Oggetto: **[ID_VIP: 4050] – Progetto delle Varianti aeree inerenti i seguenti elettrodotti: - Linea 150 kV in DT Roma Nord - S.L di Mentana e Roma Nord - Unicem Buzzi - Linea 150 kV in ST Acea smistamento Est - Salisano - Linea 150 kV in DT Acea Smistamento Est - Carsoli e Acea smistamento - Castel Madama e realizzazione nuovi ingressi aerei e in cavo alla C.P. Santa Lucia di Mentana. Valutazione preliminare ai sensi dell'art. 6, comma 9 del D.Lgs. 152/2006. Comunicazione esito valutazione.**

Valutazione preliminare ai sensi dell’art. 6, comma 9 del D.Lgs. 152/2006

NOTA TECNICA

Figura: In rosso - raccordi e sostegni in progetto. In giallo - linee e sostegni da demolire. In blu - linee e sostegni esistenti

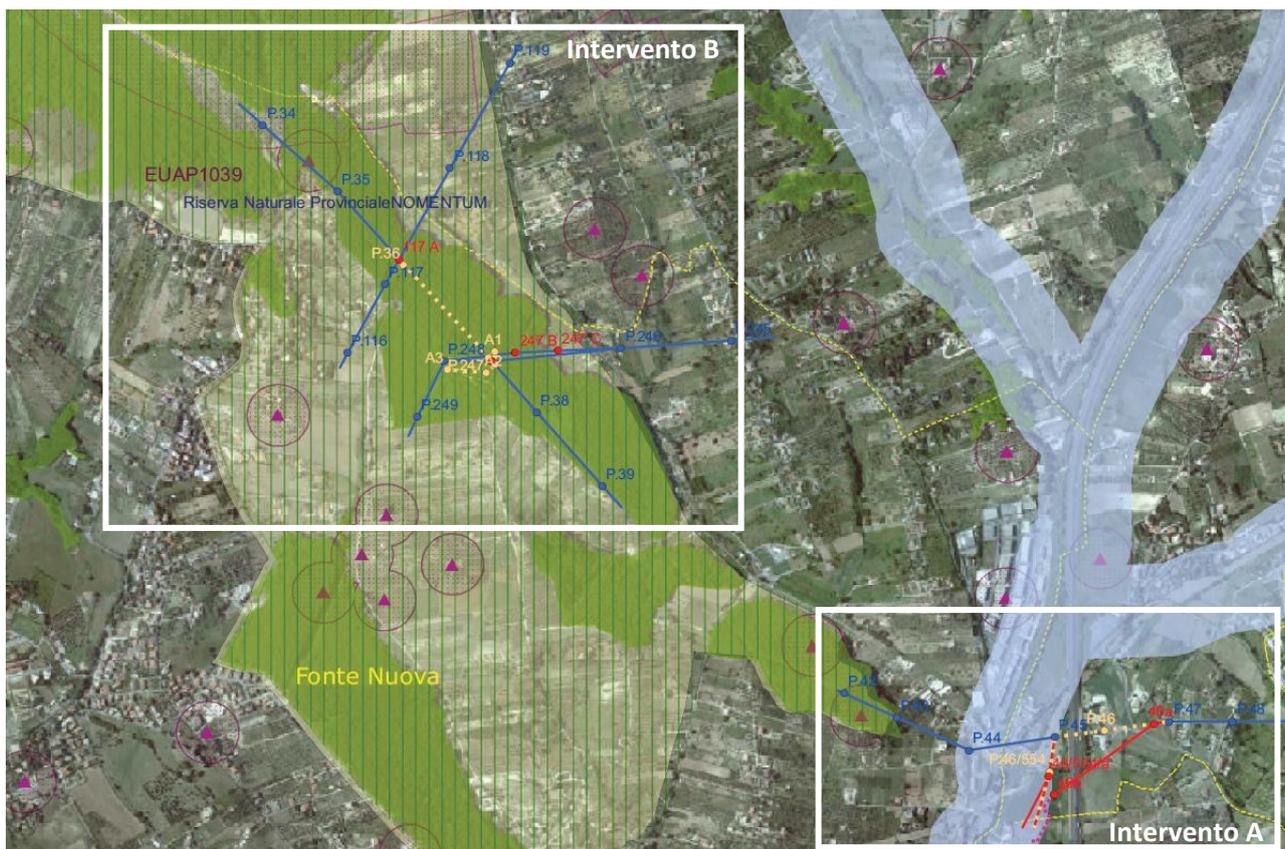
L’intervento prevede l’interruzione della Linea AT da 150 kV D.T. “Roma Nord - Buzzi Unicem” tra i sostegni 45 e 47 e lo smantellamento dell’attuale derivazione rigida attualmente esistente sul sostegno n. 45 in ingresso alla “C.P. di S. Lucia di Mentana”.

Nel contempo, al fine di consentire il collegamento con la suddetta Cabina Primaria verranno localizzati due nuovi raccordi aerei in entra-esce: un nuovo raccordo aereo in doppia terna tra la C.P. ed il palo 45 lungo 300 m ed un raccordo che esce in cavo dalla C.P. per 188 m, poi prosegue in aereo fino al nuovo sostegno 46a posto in adiacenza al palo 47. Tale intervento comporta l’installazione di 3 sostegni a traliccio.

La variante porterà allo smantellamento di circa 670 m di tratta elettrica ed alla rimozione di n. 2 sostegni totali (di cui uno posto nel perimetro di un agriturismo, presidio agricolo della zona).

L’intervento prevede l’interruzione della Linea AT da 150 kV D.T. “C.P. Santa Lucia di Mentana - Roma Nord” tra i sostegni 36 e 37, in corrispondenza degli incroci di detto tracciato con due elettrodotti ad essa ortogonali ed il riallaccio della linea a questi ultimi. Lo smantellamento del suddetto tratto in doppia terna (DT) tra i predetti sostegni 36 e 37 riguarderà circa 400 m di linea elettrica, con conseguente demolizione di n. 6 tralicci, sostituiti da n. 2 tralicci ed n. 2 sostegni di tipo tubolare.

A tal riguardo, sia i nuovi sostegni, che le opere soggette a demolizione verranno localizzati principalmente entro la fascia di rispetto di 25 metri dall’asse dell’attuale linea in esercizio che, per ragioni di sicurezza, viene mantenuta priva di vegetazione boschiva.

A seguito delle analisi e delle valutazioni svolte sulla base della documentazione fornita dalla Società, si rileva che il progetto prevede lo spostamento di linee già esistenti su nuovi sostegni e la costruzione di due nuovi raccordi di modesta entità, di cui parte in cavo interrato.

Il progetto, nel complesso, non implica variazioni di suolo occupato rispetto alla situazione attuale, restituendo all’uso originario le aree sulle quali insistono i sostegni da demolire.

In particolare, l’intervento B), localizzato in area tutelata, determinerà la riduzione del numero dei sostegni, oltre all’eliminazione di una tratta, consentendo una diminuzione delle interferenze sul contesto ambientale e paesaggistico, tale da far stimare un bilancio ambientale positivo degli impatti generati dall’opera.

Sulla base degli elementi forniti dal proponente, si ritiene che non sussistano nel complesso potenziali impatti ambientali significativi e negativi della variante proposta rispetto all’assetto attuale, né in fase di realizzazione, né in fase di esercizio e pertanto è possibile sostenere che detta variante non debba essere sottoposta a successive procedure di valutazione ambientale (verifica di assoggettabilità a V.I.A. o V.I.A.).
